**Avis délibéré de la Mission régionale  
d'autorité environnementale de Bretagne sur  
le projet d'extension  
de la carrière de « Kerven ar Bren » à Pluguffan (29)**

n° MRAe 2021-008876

Illustration 3 : Aménagement projeté du site de Kerven ar Bren

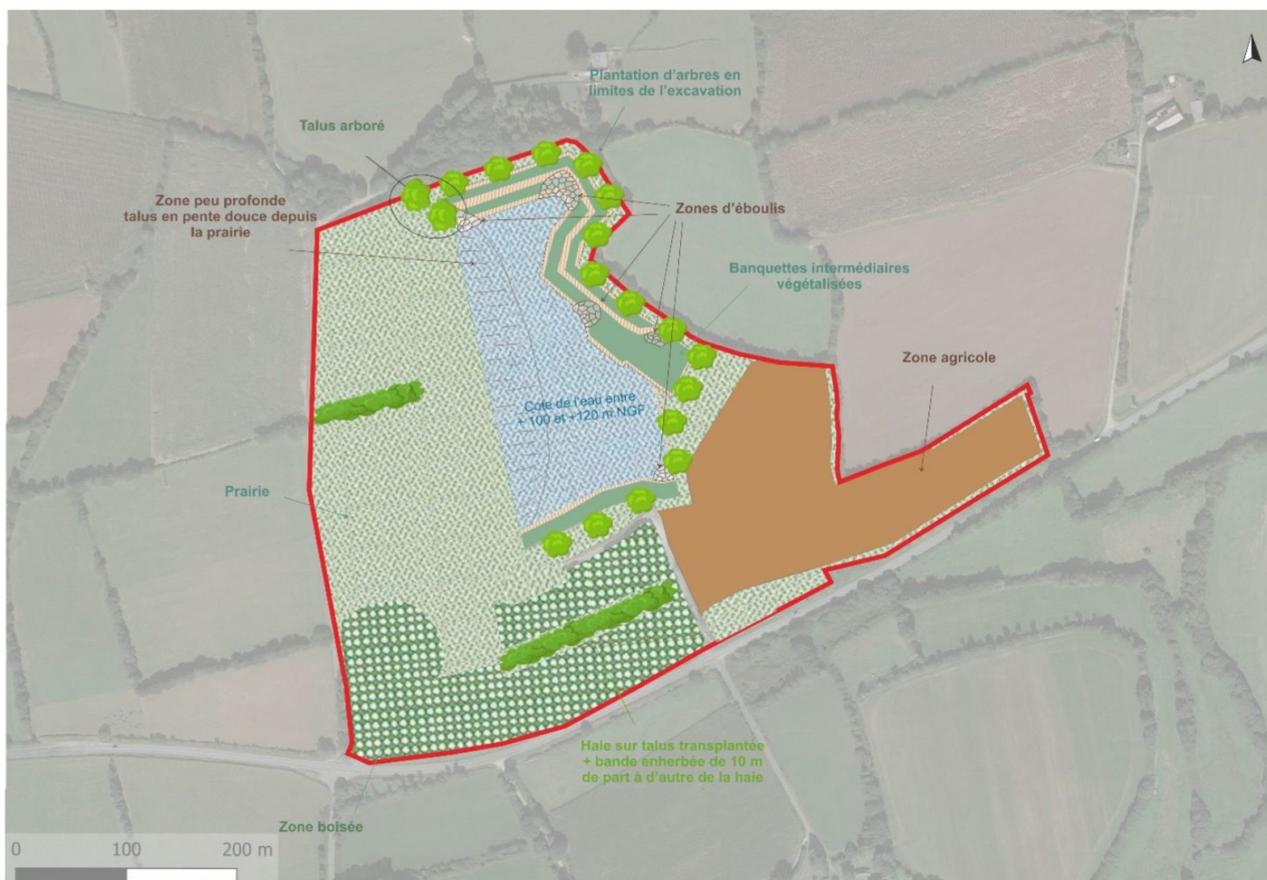
- la localisation de l'aire de stockage des matériaux produits : la représentation de l'avancement de l'exploitation (par phases quinquennales) ne comporte pas cette zone, de l'ordre du demi-hectare, qui contribue à la sécurité du projet,

- la progressivité de la remise en état : le dossier montre une évolution contradictoire du site par phases quinquennales, en mentionnant une extension du remblaiement d'une période à la suivante, tout en maintenant une cote altitudinale minimale (à +100 m NGF) ; la reconstitution d'une trame agro-naturelle dans les meilleurs délais, notamment grâce à un bon usage des sols de décapage<sup>14</sup>, n'est donc pas apparente. Le fait qu'à rythme maximal le centre de stockage pourra être saturé en 7 ans impose aussi de préciser la gestion des déchets en tant que remblais de la carrière ;

Toutefois, en l'absence de précision dans le dossier, il n'est pas possible de comprendre la progressivité de la remise en état. Pourtant, elle conditionne, notamment, la réussite des nouvelles plantations ou ensemencements puisque le simple régallage de sols rendus stériles par un stockage prolongé ne permettra pas la reconstitution de milieux de vie : celle-ci suppose en effet l'apport de couches organiques et du temps pour le retour d'une faune (bactéries, micro et macrofaune du sol).

Enfin, le maintien de haies en limite ouest et sud est de l'emprise ne semble pas certain au vu des documents présentés.

***L'Ae recommande de conforter les mesures de reconstitution des sols et de préciser la préservation de haies délimitant le site (ouest et sud-est).***
